**PRIMJEDBE NA NACRT PROGRAMA ENERGETSKE OBNOVE VIŠESTAMBENIH ZGRADA ZA RAZDOBLJE DO 2030. GODINE**

**JAVNO SAVJETOVANJE zaprimljeno na e-mail: [energetska.ucinkovitost@mpgi.hr](mailto:energetska.ucinkovitost@mpgi.hr)**

U tablici 8 - 1 bi trebali osigurati stavku za  
**PRIKLJUČAK NA DALJINSKI SUSTAV GRIJANJA**

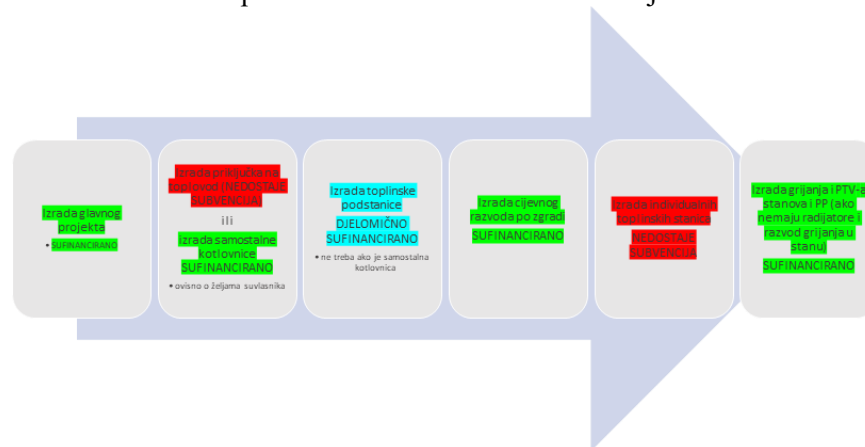
Budući su centralni toplinski sustavi od interesa Republike Hrvatske te kako se isti smatraju bitnim elementom energetske učinkovitosti i od interesa su za postizanje ciljeva energetske učinkovitosti u Republici Hrvatskoj (Zakon o tržištu toplinske energije, članak 4) smatram da ste trebali predvidjeti mogućnost sufinanciranja priključenja zgrada na daljinski sustav grijanja jednako kao što ste predvidjeli sufinanciranje izgradnje samostalnih kotlovnica na pelet odnosno dizalice topline.

Naziv mjere:

izvor topline za grijanje i PTV - daljinsko grijanje;

Opis mjere:

Izgradnja priključka na daljinski sustav grijanja uključujući sve dijelove sustava do priključka na sustav razvoda.

okvirna jedinična cijena: 3.000 kn/metru toplovoda

**PRIKLJUČAK NA CENTRALNI SUSTAV GRIJANJA**

Naziv mjere:

izvor topline - individualna toplinska podstanica za grijanje i PTV;

Opis mjere:

Izgradnja priključka prostora na centralizirani sustav grijanja uključujući sve dijelove sustava do priključka na sustav razvoda.

okvirna jedinična cijena: 7.000 kn/priključku

**Primjedba se prihvaća.**

Prihvatljiv je priključak na učinkoviti sustav centraliziranog grijanja (i hlađenja), rekonstrukcija postojećih i ugradnja novih podstanica kao i priključak na čestici u vlasništvu zgrade. Naknada za priključak nije prihvatljiv trošak.
